037

Technical Bulletin

Procedura impostazione tensionamento per motori PSA 1.9 D

Fig. 2

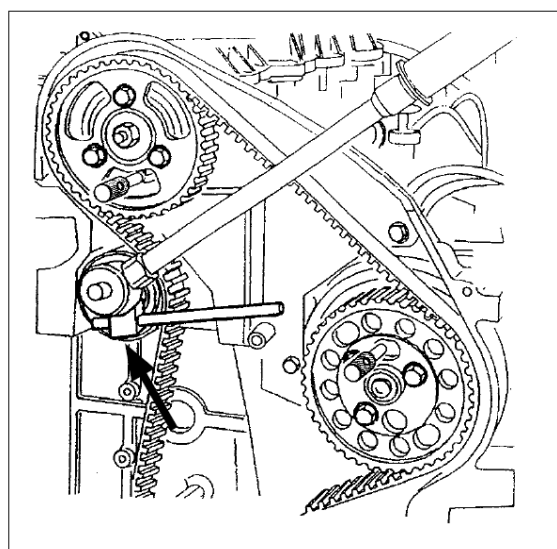
- Questo strumento è necessario al fine di girare il tenditore e tenerlo fermo mentre si stringe il bullone (25 Nm)(Fig. 2).

Fig. 3

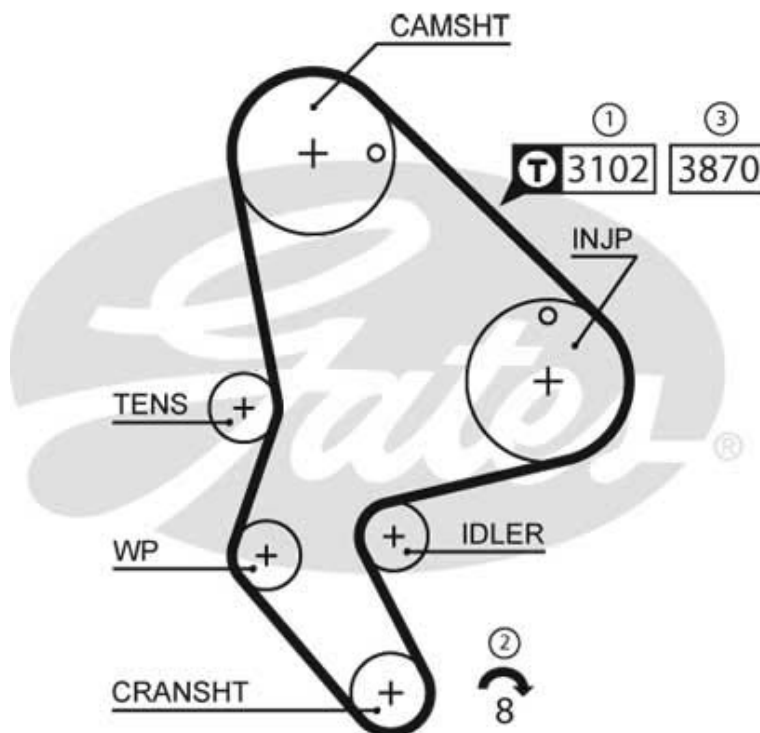
La procedura sarà stampata sia sulla scatola del kit PowerGrip[®] che sull'etichetta della scatola della cinghia (vedi Fig.3).
